Nota beantwoording Zienswijzen

Samenvatting en beantwoording zienswijzen

Ontwerpbestemmingsplan Vervoersknoop Bleizo

Variant A.2b: Handhaven leiding, met beschermende maatregelen
1,7 kEuro, gereed december 2016

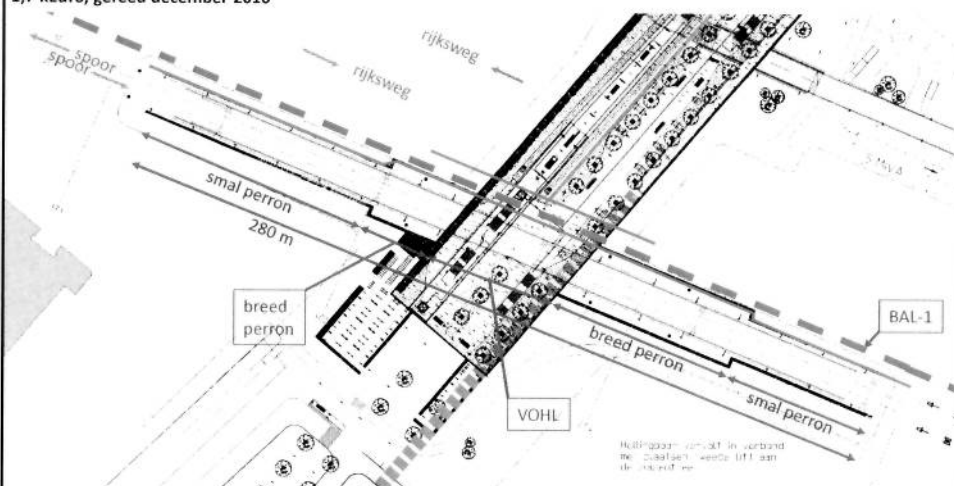
Alt	Omschrijving	Kosten (miljoen euro)	Planning	Risico's leveringszekerheid externe veiligheid	Bereikbaarheid i.v.m. onderhoud
A.2b	Handhaven leiding met beschermende maatregelen	1,7	Planning sluit op dec 2016. Conditiebepaling is tijdrovend. Planning is een risico. Na deze analyse zou alsnog kunnen worden geconcludeerd dat de leiding moet worden vervangen.	Het effect van de werkzaamheden, ook het aanbrengen van de dam-wanden op de leiding is onbekend. Het bezwijken van de leiding is een blijvend substantieel risico, voor levering water en voor omgeving. Deze variant is alleen aanvaardbaar indien voorafgaand aan de werkzaamheden van Bleizo de conditie van de leiding inzichtelijk is. Alleen aanvaardbaar als conditie huidige leiding als voldoende wordt beoordeeld. Geen structurele versterking van leiding daarom permanente damwand benodigd. Het risico van bezwijken is kleiner dan onder A.2b maar nog wel aanwezig. Meest robuuste oplossing. De kans dat de leiding bezwijkt is klein en het effect gering omdat de stalen leiding niet in één keer zal bezwijken. Een permanente damwand tussen het spoor en de leiding is niet noodzakelijk. Risico gering.	Leiding redelijk bereikbaar t.p.v. perrons. Ter plaatse van de kruising met de Randstadrail is de leiding onbereikbaar.

Variant B.3b: Sub-lining volledig tracé
 2,5 kEuro, gereed februari 2017

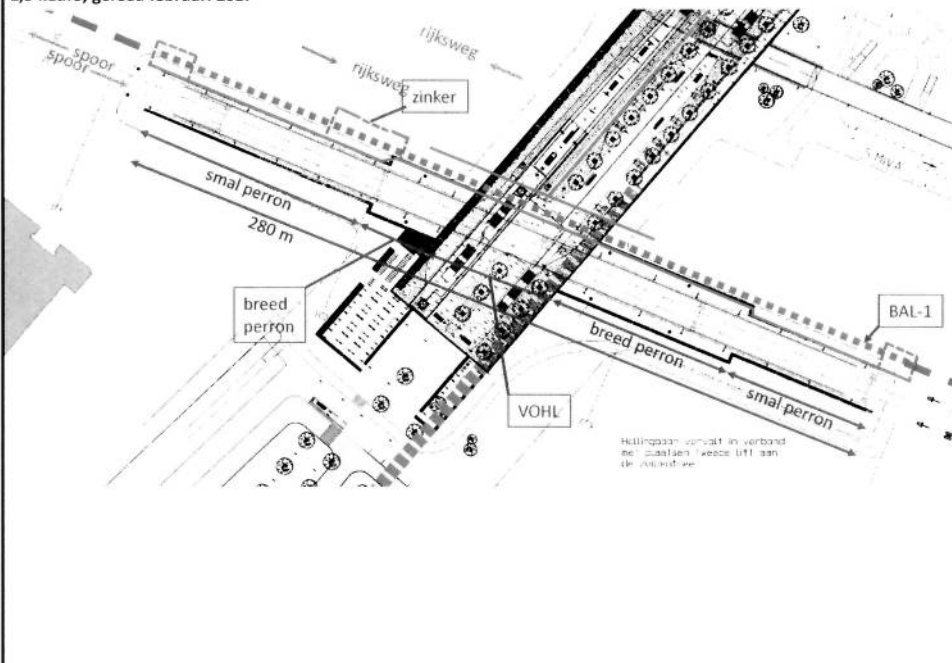
B.3b	Relining d.m.v. subline	2,5	Planning is een risico, met name in de voorbereiding; aangezien conditiebepaling noodzakelijk is. Het verwachte realisatie tijdstip is eind februari 2017.		Leiding redelijk bereikbaar t.p.v. perrons. Ter plaatse van de kruising met de Randstadrail is de leiding onbereikbaar.
B.4a	Nieuwe stalen leiding	2,4	Planning sluit op dec. 2016 Ervaring leert dat voorbereiding en uitvoering in beschikbare tijd haalbaar is, optimalisaties worden nu onderzocht		Leiding niet bereikbaar; maar aangezien het een nieuwe leiding betreft zonder kwetsbare verbindingen is dat acceptabel.
